СОЕДИНЕНИЯ ПАЯНЫЕ

МЕТОД ИСПЫТАНИЙ НА УДАР

ГОСТ 23046—78

Изменение № 1 ГОСТ 23046—78 Соединения паяные. Метод испытаний на удар
Постановлением Государственного комитета СССР по стандартам от 17.12.93
№ 6195 срок введения установлен

Черт. 4

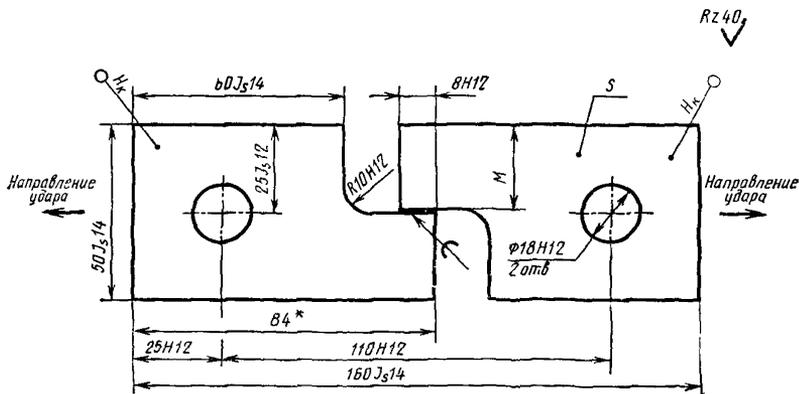
Чертежи 3 и 4. Заменить обозначение: $Rz40$ на $\sqrt{10}$ (3 раза).

Черт. 5

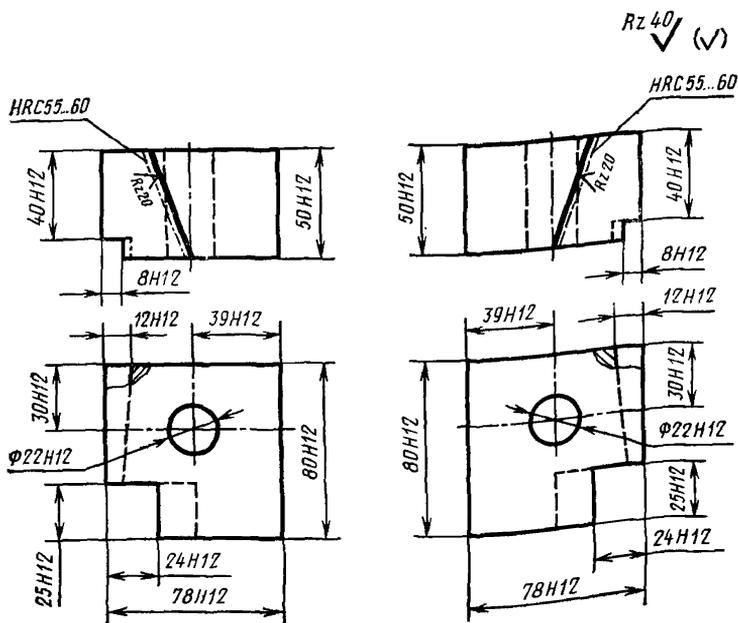
чертеж 5. Заменить обозначения: $\sqrt[5]{\frac{Rz20}{na}}$ (2 раза); $\sqrt[10]{\frac{Rz40}{na}}$

Ударный груз
с запасом потенциальной энергии 200 Дж
для маятникового копра МК30А

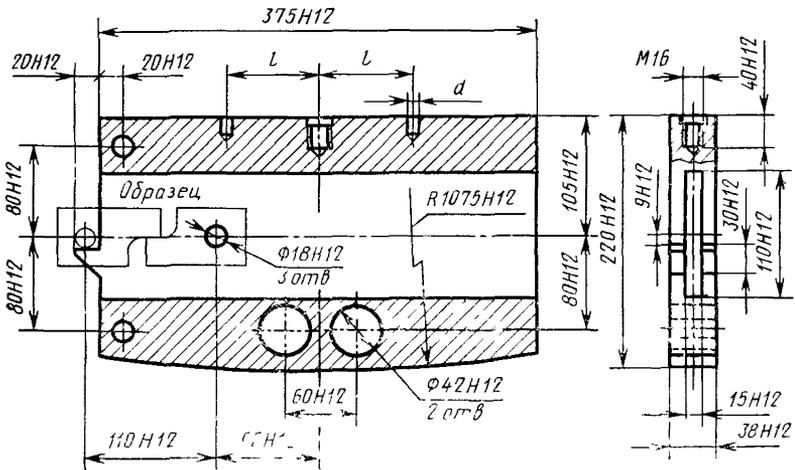
Приложение 1. Заменить обозначение: $\sqrt[5]{\frac{Rz20}{na}}$

Черт. 2

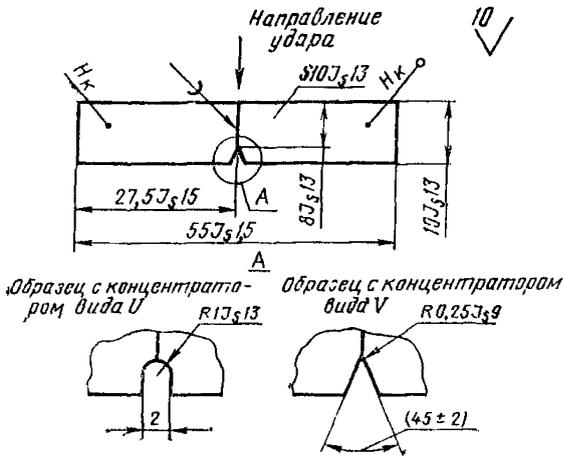
чертеж 2 заменить новым:

Примечание. Выбор вида концентратора — по ГОСТ 9454—78.
